**A la Direcció General de Transportes y Logística.  
Conselleria de Medio Ambiente, Infraestructuras y Territorio.**

## **Alegaciones de la *Associació Valenciana pel Transport Públic* al Estudio Informativo “Ampliación de las líneas tranviarias de Metrovalencia: Línea 11”**

Figura 4. Plano esquemático de la posible explotación de servicios que permitiría una doble vía tranviaria.

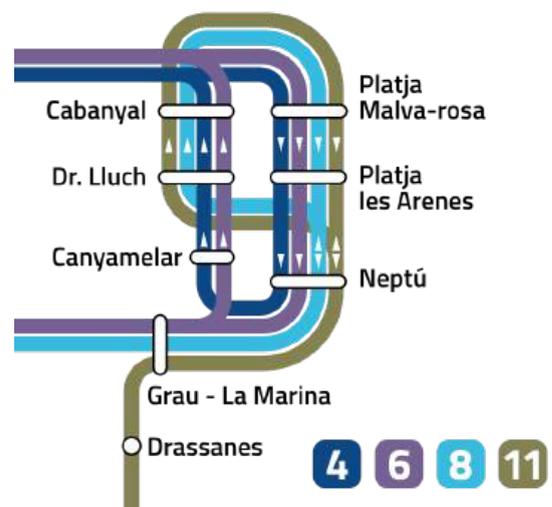
Por otro lado, solicitamos que se estudie, evalúe y acepte la **ejecución de una doble vía tranviaria** para el cierre del bucle del Marítimo respecto a la vía única descrita en el estudio de planeamiento, a lo largo de la calle Eugenia Viñes desde la parada de Neptú hasta el fin del bucle actual en la calle de la Mediterrània.

Esta doble vía proporcionaría una serie de ventajas a la explotación:

- Permitiría que la línea 11 no tuviese como parada final Neptú, sino que pudiese realizar el bucle del Marítimo entero hasta llegar a la avenida de Tarongers (Neptú > Dr. Lluch > Cabanyal > Platja Malva-rosa > Platja Les Arenes > Neptú), incrementando la demanda potencial de la línea 11 al poder ser utilizada desde un mayor número de paradas a lo largo de la zona de la playa y no solo el punto sur.
- Del mismo modo, permitiría a la línea 8 incrementar su recorrido realizando la misma propuesta, incrementando la utilidad de su existencia y mejorando la conexión metro-playa desde Marítim, al poder acceder a más puntos del paseo marítimo y playas desde la línea 5 y la línea 7.

Figura 7. Ilustración nº21 del estudio de demanda: Resultados de la asignación (escenario 03), sin la red de Metro y Cercanías (volumen diario).

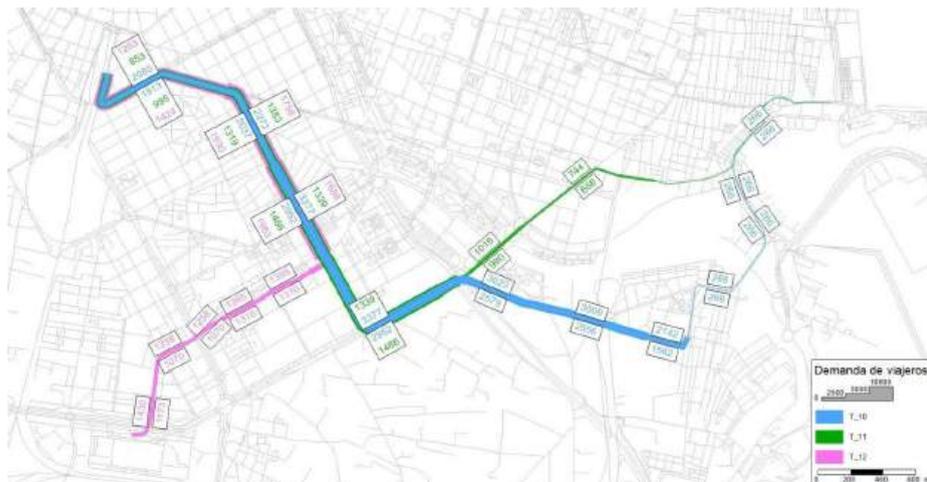
- Se ha pospuesto la extensión de la línea 10 desde Natzaret hasta la Marina por el bajo número de usuarios, pero para la línea 11 también se prevé una cantidad idéntica, especialmente a partir de la parada de la calle Menorca, por lo que siguiendo el mismo criterio debería descartarse a partir de dicho punto. Esto se puede observar claramente en la Figura 7 extraída del propio estudio de demanda anexo al estudio informativo.

- La explotación de la línea 11 será compleja y deficitaria debido a su origen desde el tronco común de la línea 10, que también contempla utilizarse para la línea 12. La operación de tal cantidad de ramales causa que la línea 11 prevea unas frecuencias de paso exiguas 15 minutos (4 circulaciones por hora), lo que resulta poco atractivo para una línea urbana que debe competir con los autobuses urbanos, con mayor frecuencia y sin necesidad de invertir millones de euros en infraestructura.

Figura 8. Dibujadas mediante trazados en negro, diferentes alternativas que la AVPTP considera más apropiadas para la conexión entre las dos redes tranviarias actualmente aisladas.

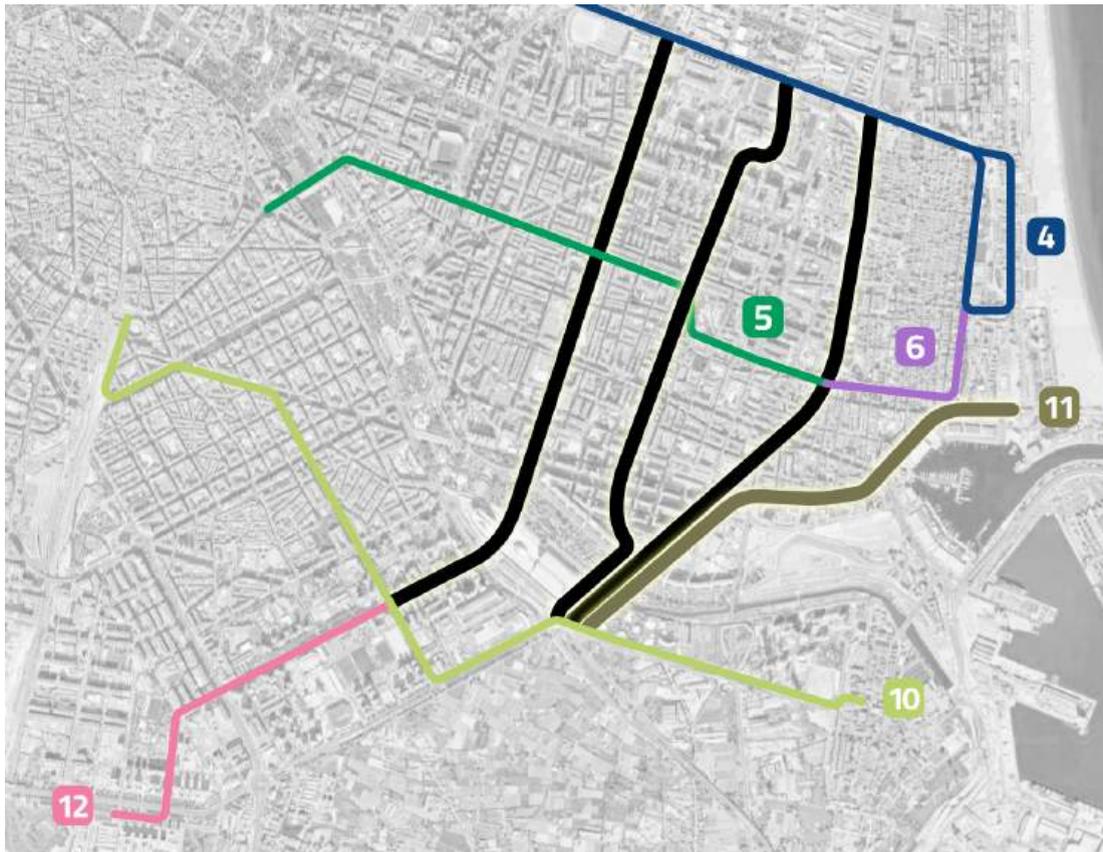
Estando de acuerdo con el obligado cumplimiento de este requisito, creemos, no obstante, que su logro sería mejor aprovechado si, en lugar del trazado propuesto para esta línea 11, se ejecutase el tramo del tranvía orbital planeado años atrás, entre Tarongers y la Ciudad de las Artes y las Ciencias. Este proyecto, cuyos estudios informativos y estudios de planeamiento se estudiaron durante la década de los 2000, sería capaz igualmente de conectar ambas redes y captaría muchísima mayor cantidad de usuarios, como así demuestra el éxito de líneas radiales similares como la 99 de EMT València, una de las más utilizadas en la red de autobuses urbanos.

Si bien el proyecto de tranvía orbital estudiando en años anteriores se proyectaba por la calle Pintor Maella y Músico Ginés (enlazando con el metro en la estación de Ayora), en un nuevo estudio informativo debería analizarse diversas alternativas como:

- Un segundo posible trazado siguiendo la calle Serrería al completo, siguiendo en parte el trazado diseñado en este estudio informativo para la línea 11, y enlazando con el metro en la estación de Marítim.
- Un tercer posible trazado desde el cruce de la avenida Amado Granell con la avenida del Instituto Obrero (en el inicio del nuevo trazado de la línea 12, para su conexión con ella), continuando a lo largo de la calle Tomás Montañana y Manuel Candela hasta conectar con las vías tranviarias de la avenida de Tarongers.

Desde la AVPTP solicitamos la paralización de los estudios de la línea 11 y la licitación de un nuevo estudio informativo que actualice el proyecto de tranvía orbital a los condicionantes actuales, de modo que se pueda tomar una decisión más apropiada respecto a cómo enlazar ambas redes tranviarias mediante un proyecto que tenga una mayor demanda y utilidad para los usuarios de Metrovalencia y habitantes de la ciudad.
